# VERKSTADS- MEDDELANDE

BETR.  
AUTOMATVÄXEL-  
LÅDA  
BW 35  
DATUM  
Oktober 1972

PRODUKT  
P  
GRUPP  
44  
NR  
28

### Nytt bakre kopplingshus.

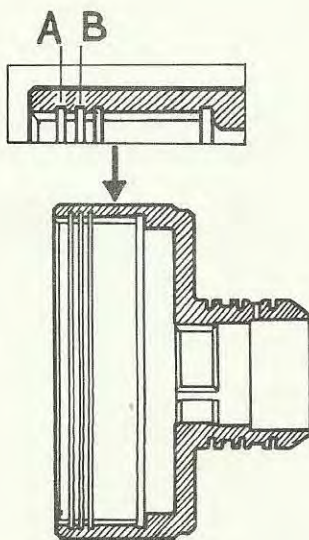
Ett nytt bakre kopplingshus har införts i produktion. Det nya kopplingshuset har tre låsringsspår, se bild, och passar för lamellsatser med såväl fyra som fem lameller. För fem lameller används det yttre (A) och för fyra det mellersta (B) låsringsspåret.

Det nya kopplingshuset kommer efter förbrukning att ersätta det tidigare, 235553. Observera därvid att till det nya kopplingshuset måste nya lamellsatser användas, se nedan.
